From: [REDACTED]
Sent: Monday, February 08, 2016 11:08 AM
To: Prins [REDACTED] Th.M. [REDACTED]@Anteagroup.com)
Subject: voorstel verplaatsen peilbuizen Aagtenpark

Grondwatermonitoring benzeen
verontreiniging Aagtenpark te Beverwijk

Monitoringsmeetnet

Tekeningnummer
400216-S1

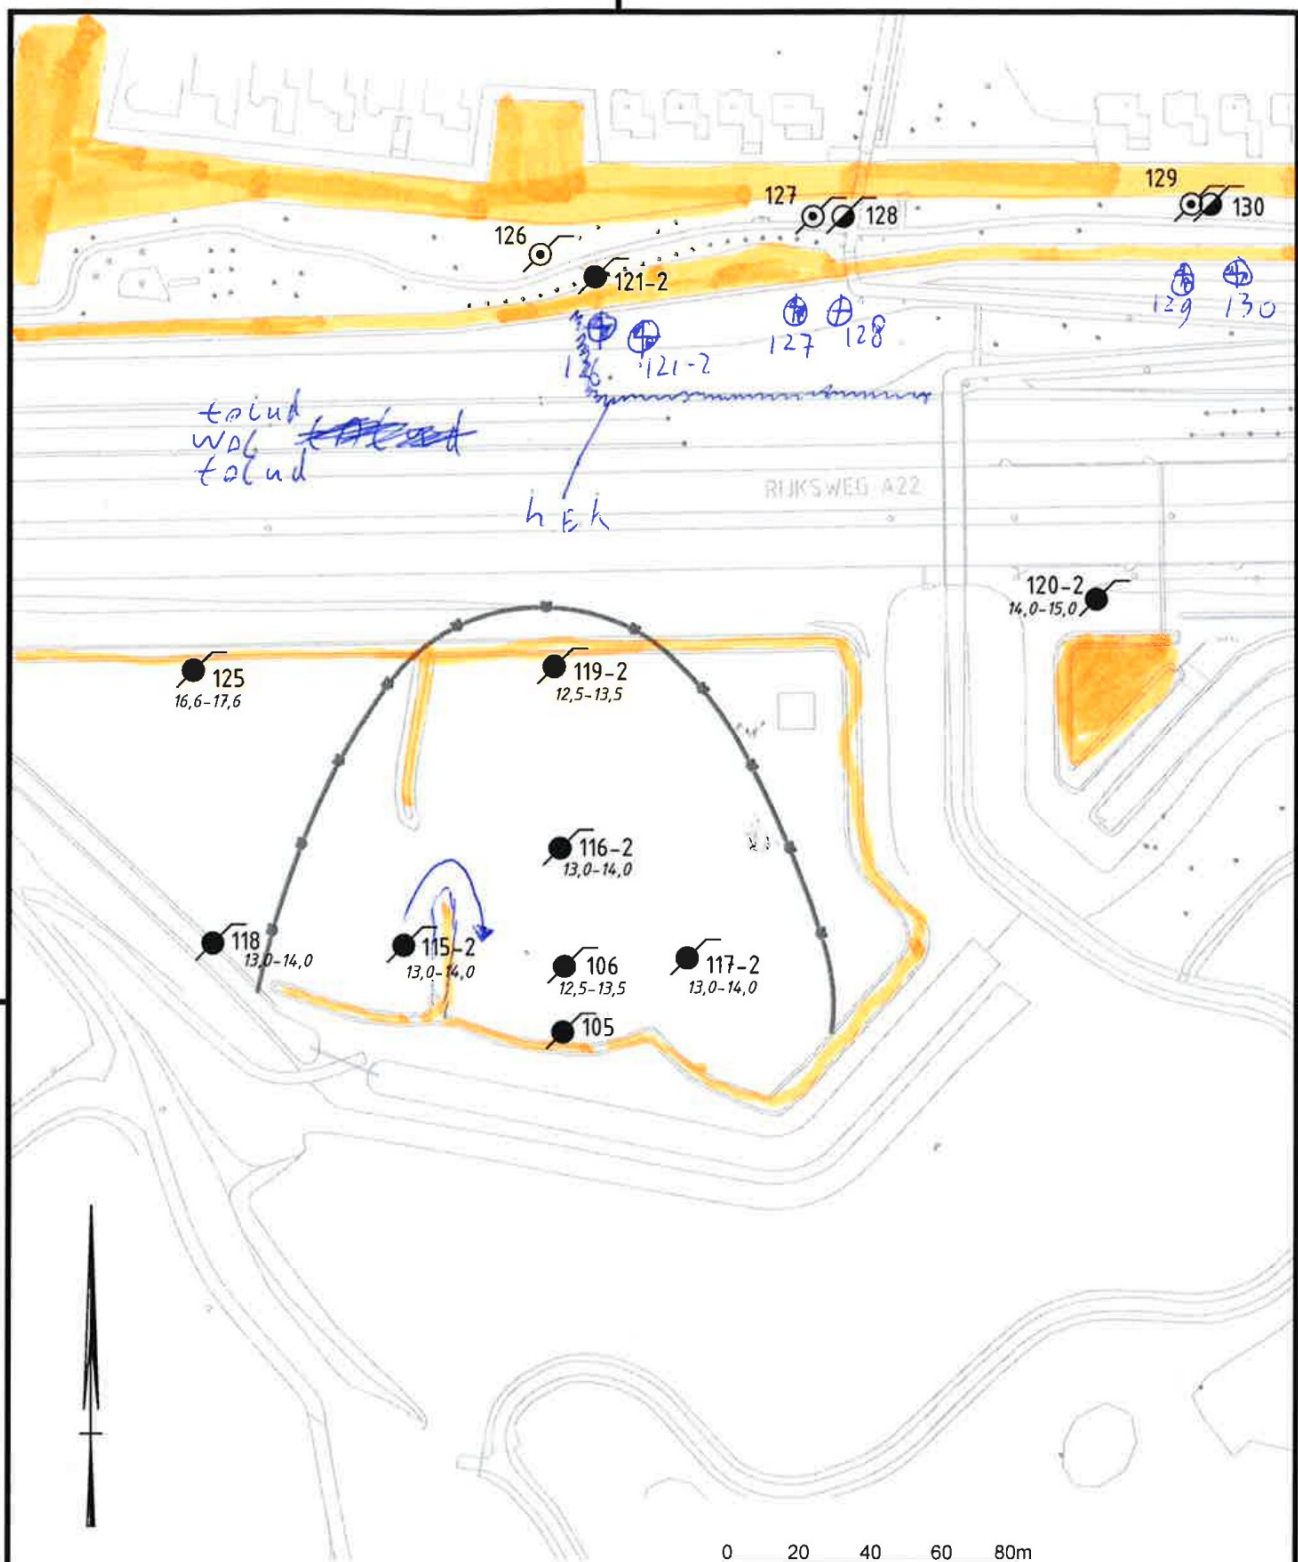
Alle monitoringspeilbuizen van vorig jaar staan er nog (ook 120-2), dwz de stalen kokers zijn aanwezig en zitten nog keurig dicht. Ik ben wel van mening dat 115-2 verder van 118 af staat en dichterbij 106 staat.

Ik ben ook nog eventjes geweest op de locatie van de te plaatsen peilbuizen. Ik weet nu exact waar dat is maar vindt de locatie (met het oog op 7 jaar bemonsteren) ook gevoelig voor vandalisme. Dus kokers zijn hier inderdaad geen optie. De beoogde locatie bevindt zich tussen 2 sloten (oranje kleur op tekening, ik heb geen blauw voorhanden) en is mijns inziens het beste te bereiken via de hoek Toon Hermanslaan en de Eduard Jacobslaan. De locatie bevat een veel gebruikt wandel-, hardloop-, hondenuitlaat-pad. Aan de andere zijde van de sloot is geen pad en komt feitelijk niemand een verdwaalde hand uitgezonderd, in verband met hekken van RWS kun je ook nergens naartoe. Mijn voorstel is om de te plaatsen peilbuizen (met hervindbare straatpot) hier naartoe te verplaatsen. Laat maar even weten wat je van dit voorstel vindt, wellicht even met veldwerker afstemmen, hoe hij het ziet.
